Rappel d'émissions: Dysfonctionnement des voyants lumineux

Modèles concernés : Des châssis Freightliner spécifiques d'autobus B2 et S2 de Custom Chassis Corporation fabriqués du 6 février 2013 au 20 mai 2013, avec certains moteurs Cummins EPA 2013.

Mars 2014
FL646A

Fig. 1, Connecteur de diagnostic (l'emplacement peut varier)

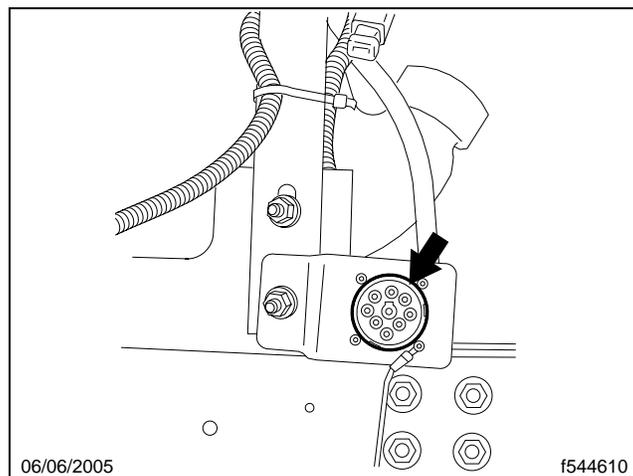
2. Garer le véhicule sur une surface plane, couper le moteur et serrer le frein de stationnement. Caler les roues.
3. Brancher l'ordinateur portable utilisé à un adaptateur secteur, puis connecter le connecteur de l'ordinateur portable au connecteur de diagnostic. Reportez-vous à la **figure 1**.
